Mémoire en réponse aux observations relevées pendant l'enquête publique qui s'est déroulée du 09 Décembre 2019 au 11 Janvier 2020 à la Mairie de Seignelay.

2) Observation de la commissaire enquêtrice

Superposition des secteurs étudiés

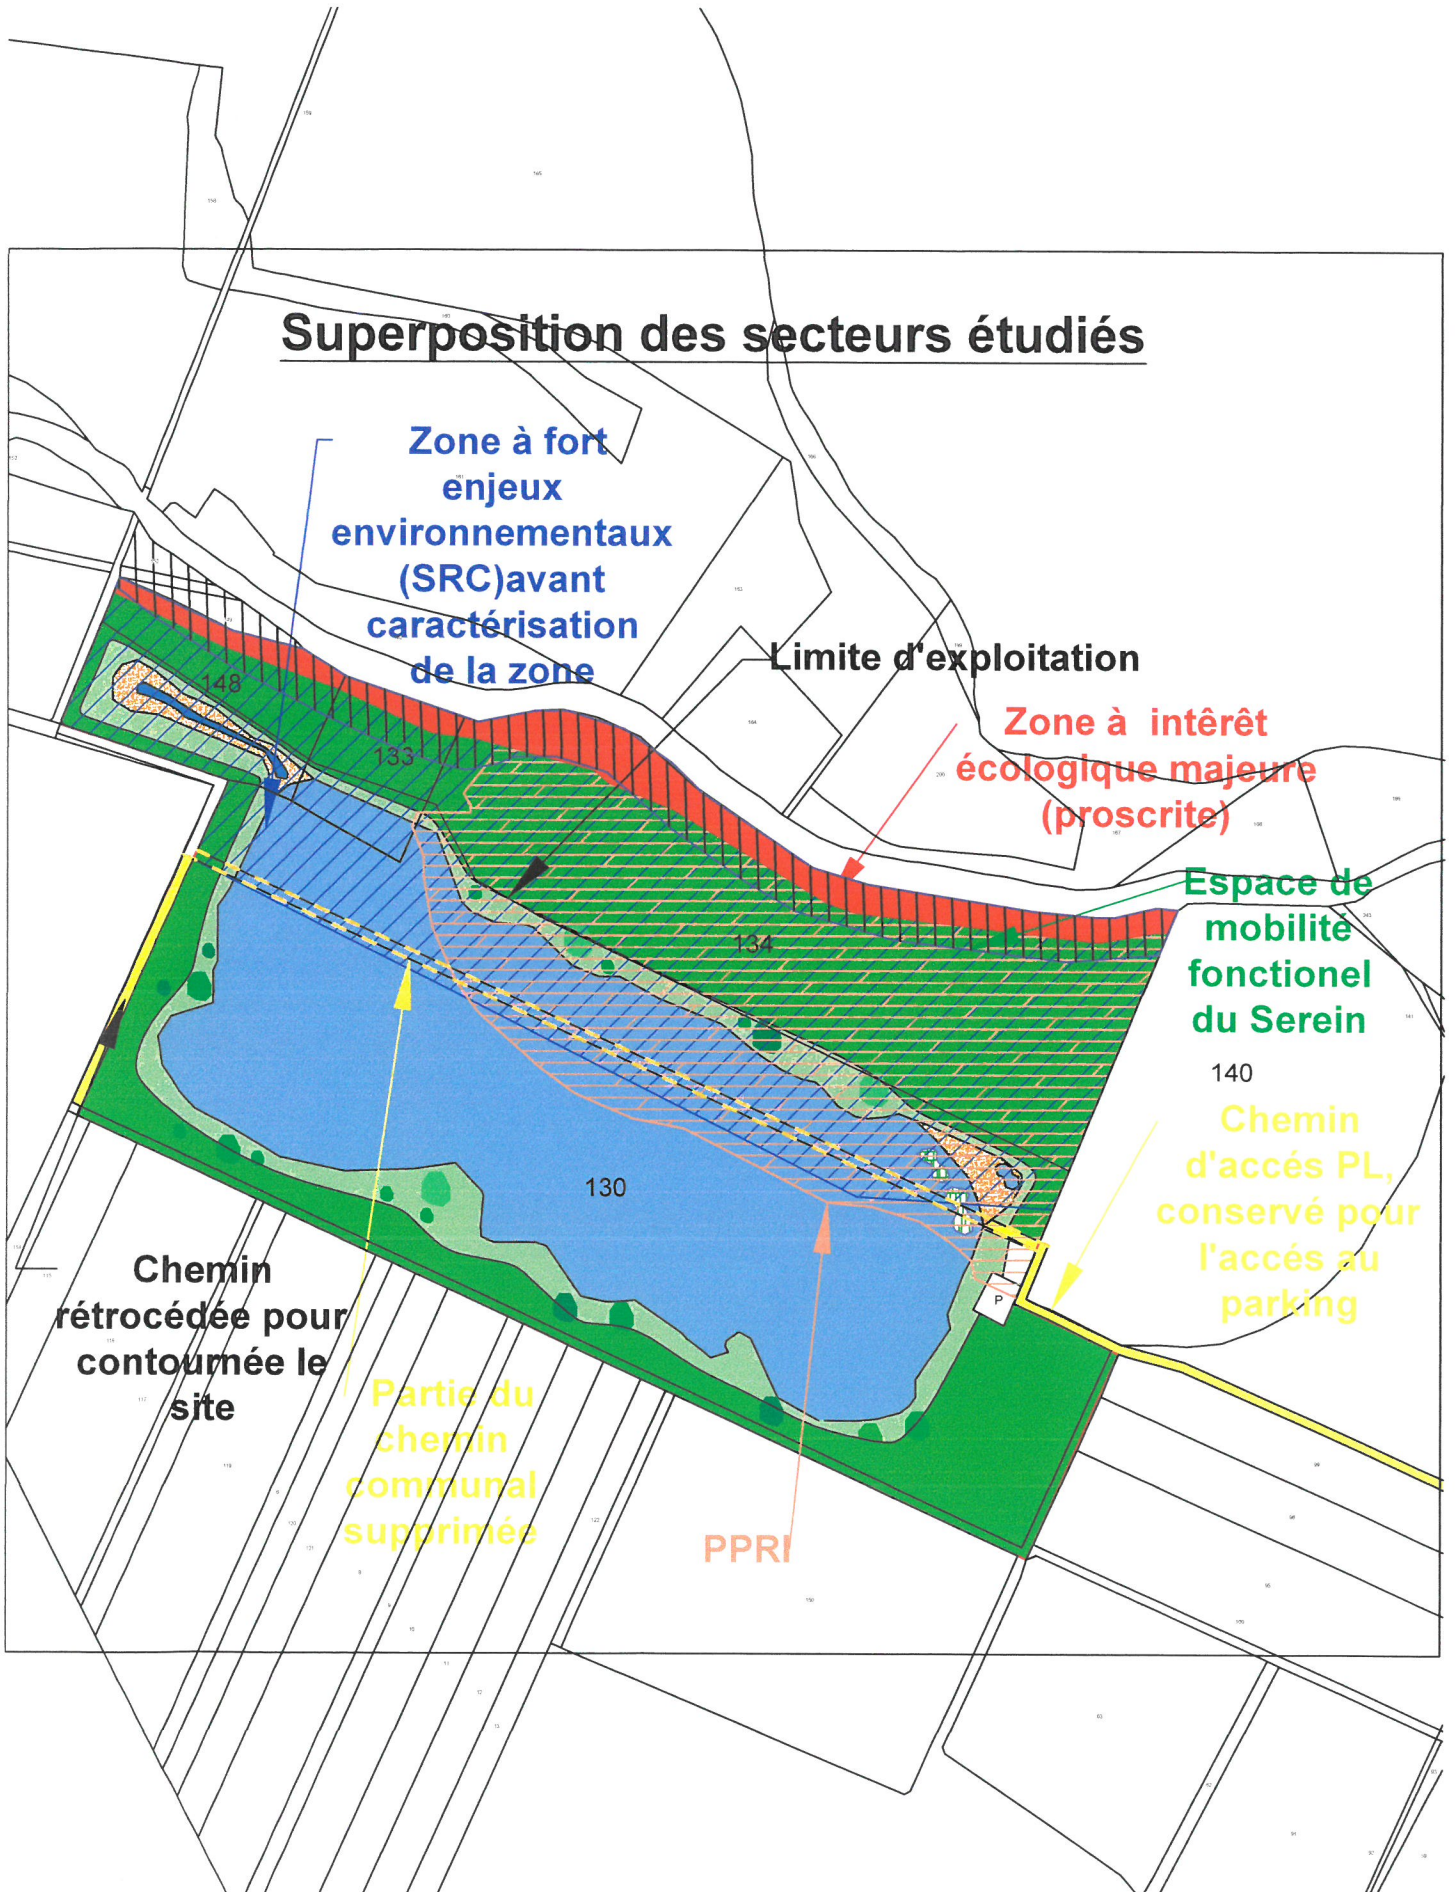
1- Détermination exacte du périmètre du projet par-rapport à la zone enjeu du schéma des carrières.

Nous vous joignons **un plan superposant toutes les contraintes** et les limites exploitables avec le plan d'eau réaménagé, suite à votre demande.

2- Accès à la zone réaménagée

-Les contraintes d'ordre réglementaire que sont la distance de 50 mètres par-rapport au bras du bief et l'espace de mobilité fonctionnel qui est représenté page 116 de l'Etude d'Impact permettent de déterminer la zone proscrite à l'exploitation (voir pages 106 à 119 les éléments de l'étude hydraulique).

Dans le cas présent, c'est la distance de 50 mètres, représenté par l'espace de mobilité minimale, qui est plus contraignante que l'espace de mobilité fonctionnelle, qui est retenue (voir la définition de ces espaces pages 107-108).

Sur ces contraintes est aussi appliquée celle du PPRI qui détermine la zone pouvant être exploitée, qui est représentée page 172, où les autres enjeux (faune-flore-paysage) vont être étudiés sur cette zone restante.

Ci-joint le plan **superposition des secteurs étudiés** les contraintes avec les accès représentés dessus.

Schéma d'avancement de l'exploitation avec présentation de zone cultivée

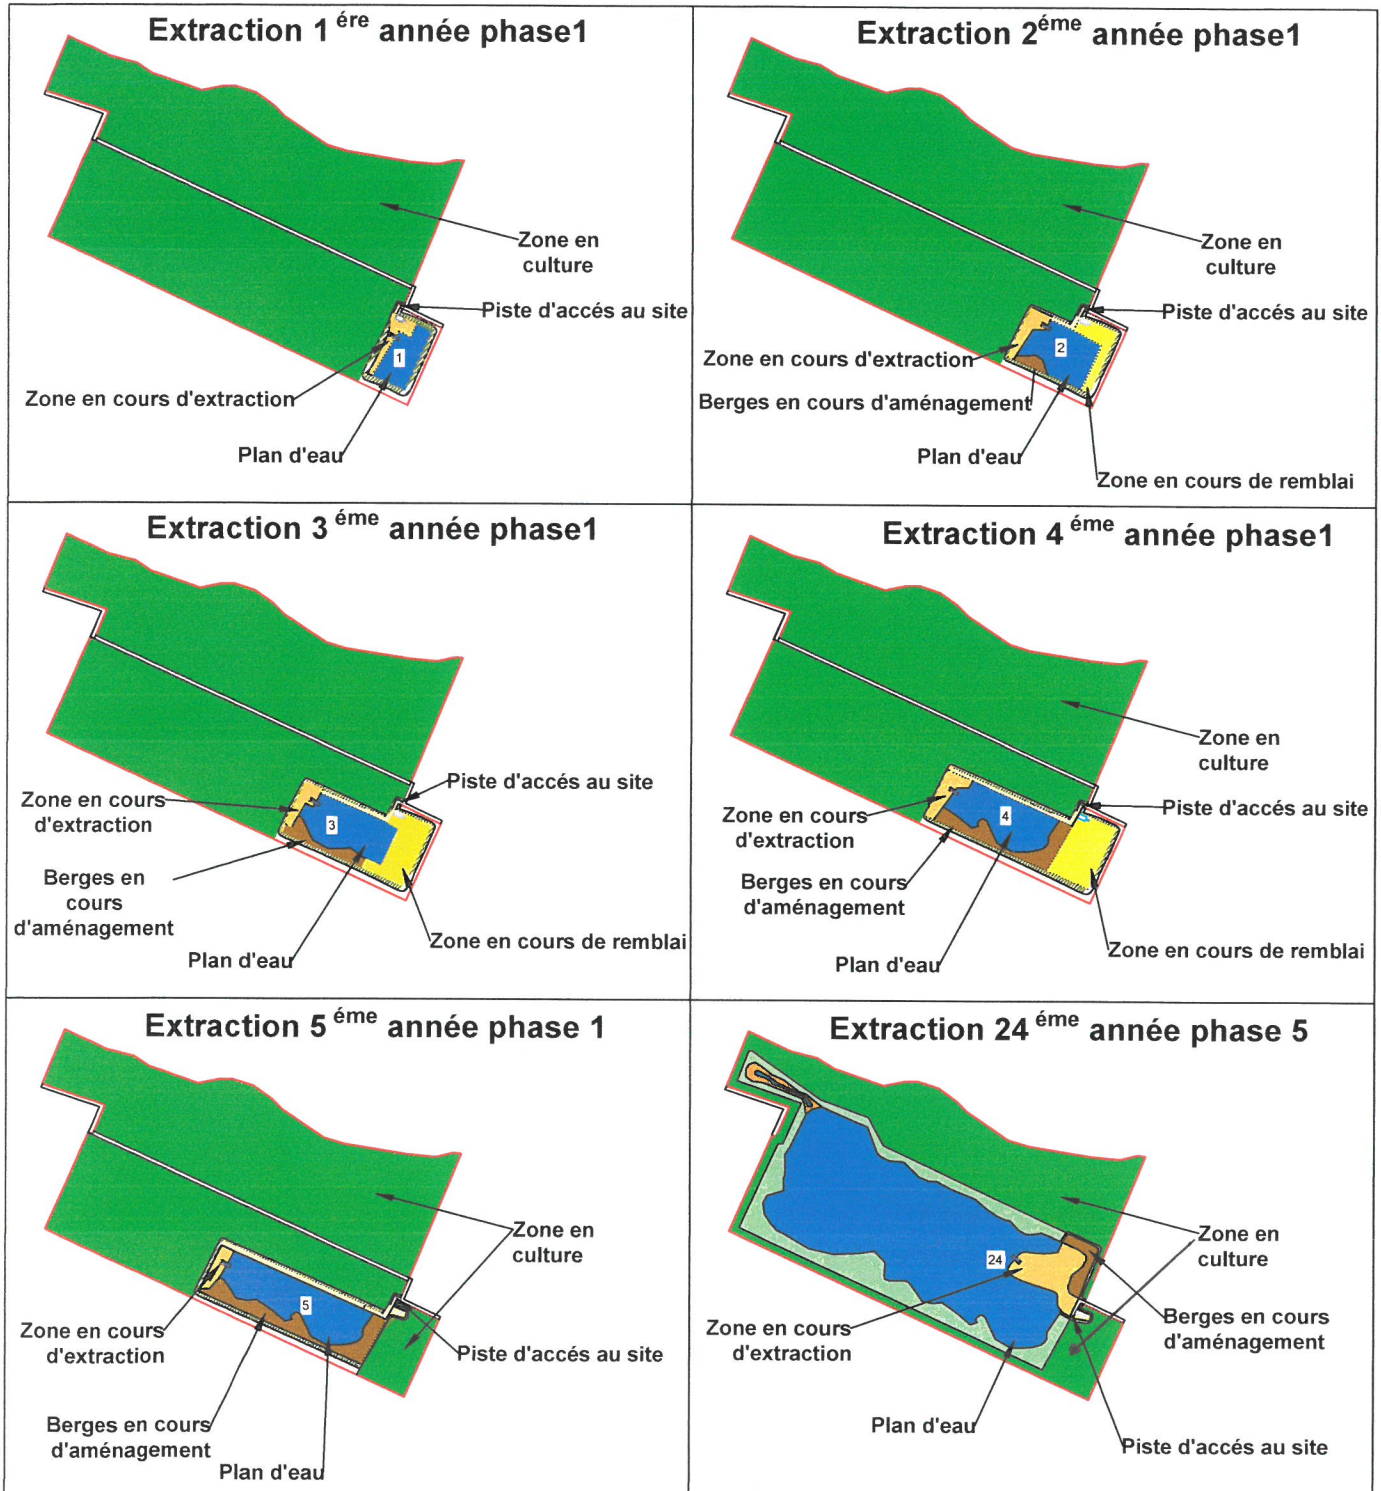
4- Consommation des terres agricoles

Deux exploitants agricoles cultivent les 16,9 Hectares : la SCEA de Grandchamp qui occupe 3 Hectares et la SCEA Bellevue le reste soit 13,9 Hectares.

-La surface d'exploitation concerne **uniquement 10,7 Hectares**.

Voir le schéma d'avancement ci-joint, qui reprend le plan de phasage page 59 à 63 de la Demande où la partie blanche est laissée libre.
